Paisaje
de la Luz

Paseo del Prado
y Buen Retiro.
Paisaje de las Artes
y las Ciencias

La evaluación de impacto patrimonial: El Paisaje de la Luz.

EL HOSPITAL DEL NIÑO JESÚS:

Proyecto nivel calle

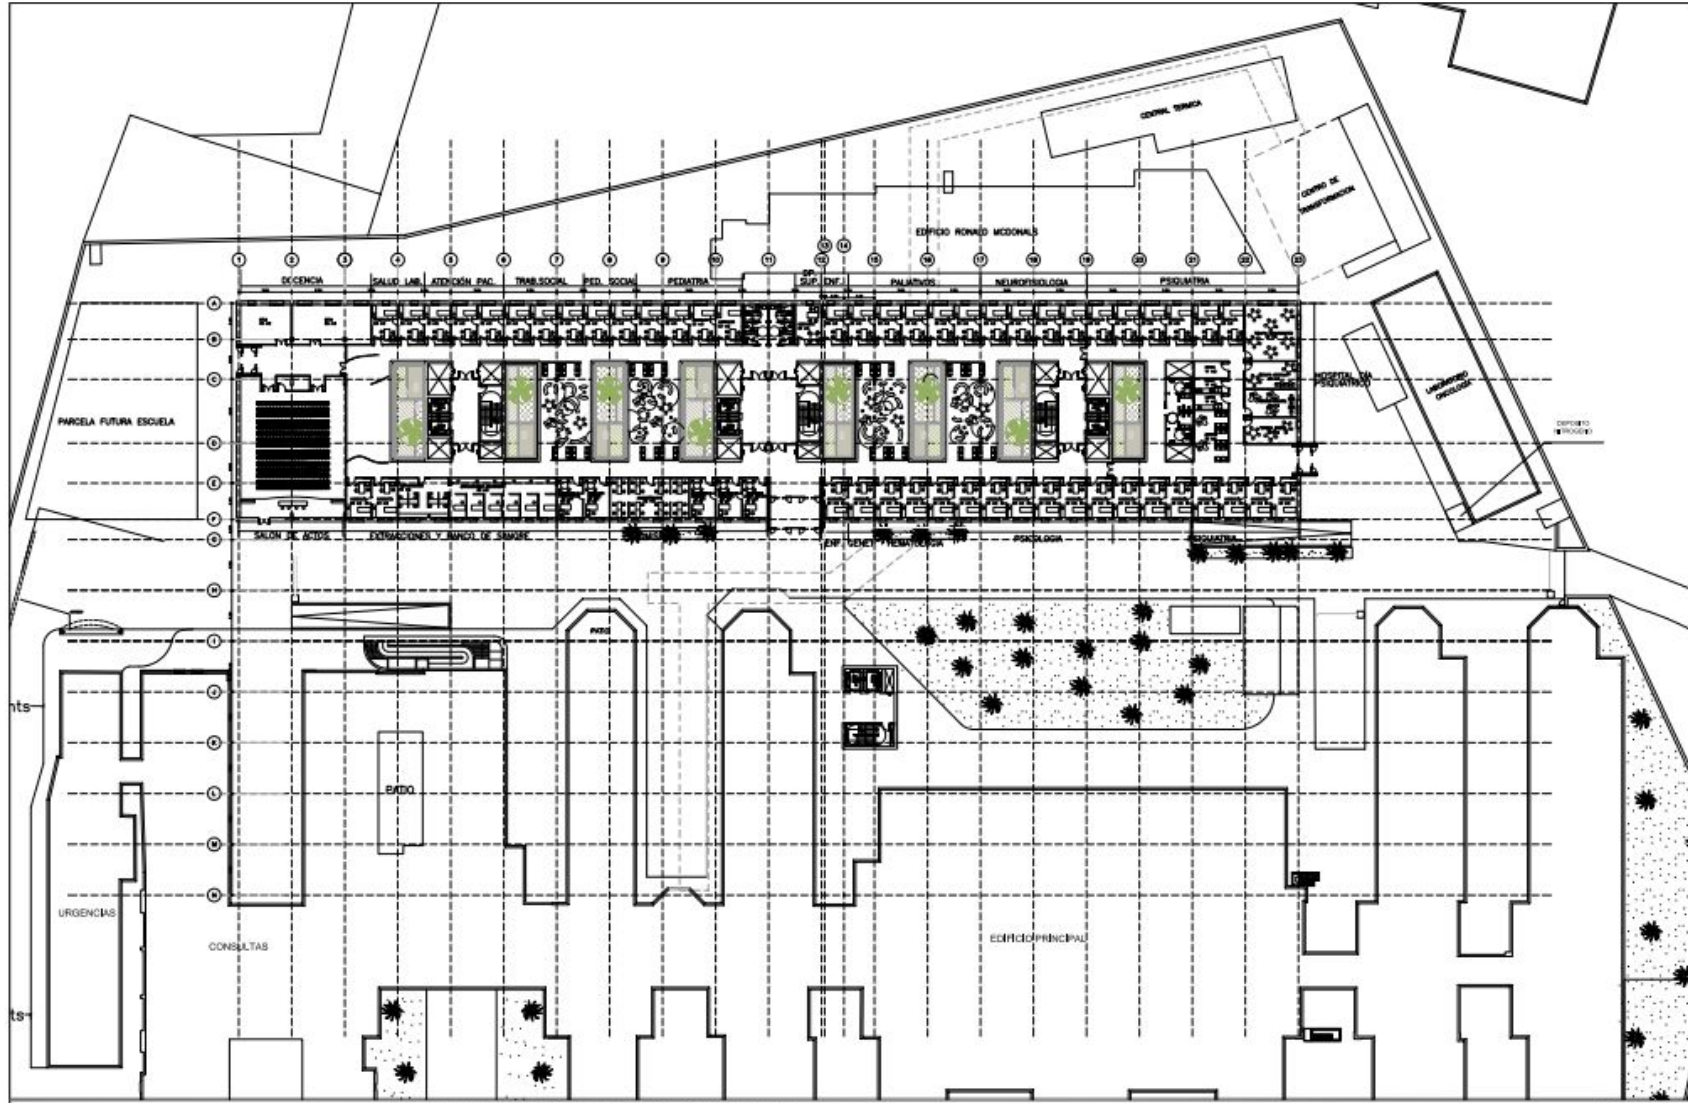
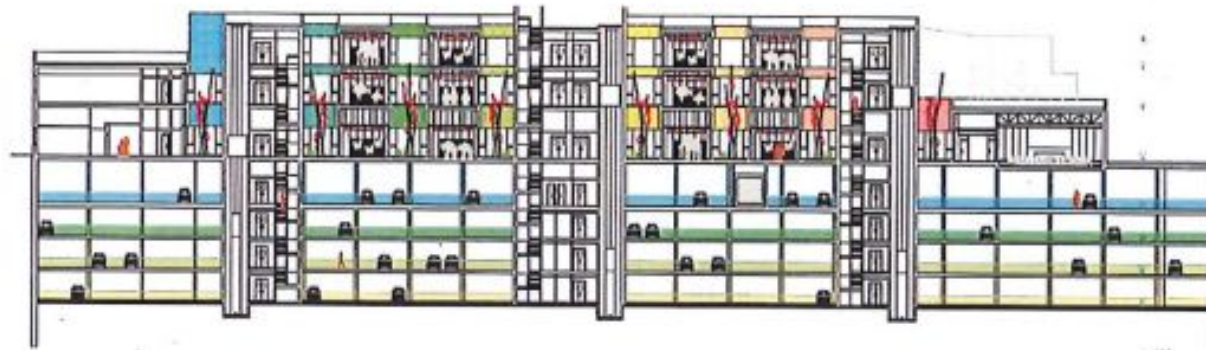
- ICOMOS considera que, dentro de un bien del Patrimonio Mundial, las intervenciones edificatorias de cierta dimensión e importancia, deben ser de una alta calidad urbanística y arquitectónica.
- El plan carece de una relación adecuada con su entorno, especialmente con el complejo existente del hospital. Las largas fachadas principales parecen desestructuradas y los dos remates carecen de articulación.
- La expresión arquitectónica no parece adecuada a la situación del edificio dentro del bien del Patrimonio Mundial y su entorno de gran importancia.

- ICOMOS advierte que la construcción de un edificio asistencial y de un aparcamiento subterráneo en el Hospital Infantil Universitario Niño Jesús, según los planos presentados, puede poner en peligro el bien del Patrimonio Mundial, especialmente teniendo en cuenta su diseño arquitectónico y el tráfico adicional causado por el aumento de las plazas de aparcamiento disponibles.
- El Órgano Consultivo considera que el proyecto presentado no da actualmente una respuesta adecuada a los requisitos de calidad urbanística y arquitectónica esperados para las nuevas edificaciones dentro de un bien del Patrimonio Mundial. Además, la propuesta actual puede agravar los efectos secundarios negativos del tráfico motorizado individual, es decir, la contaminación provocada por el hombre, que ha sido reconocida y clasificada como crítica por el Comité del Patrimonio Mundial.

Se puede realizar la ampliación del hospital Niño Jesús, modificando el proyecto y creando un edificio acorde a las características indicadas por ICOMOS.

- Reconsiderar la concepción y el diseño urbanístico y arquitectónico del nuevo edificio; Reducir drásticamente la cantidad de aparcamientos bajo el nuevo edificio, para uso del Hospital Infantil Universitario Niño Jesús, comprobado por una consideración basada en la evidencia.
- ICOMOS queda a disposición del Estado Parte para cualquier aclaración adicional sobre lo anterior o asistencia que se requiera.
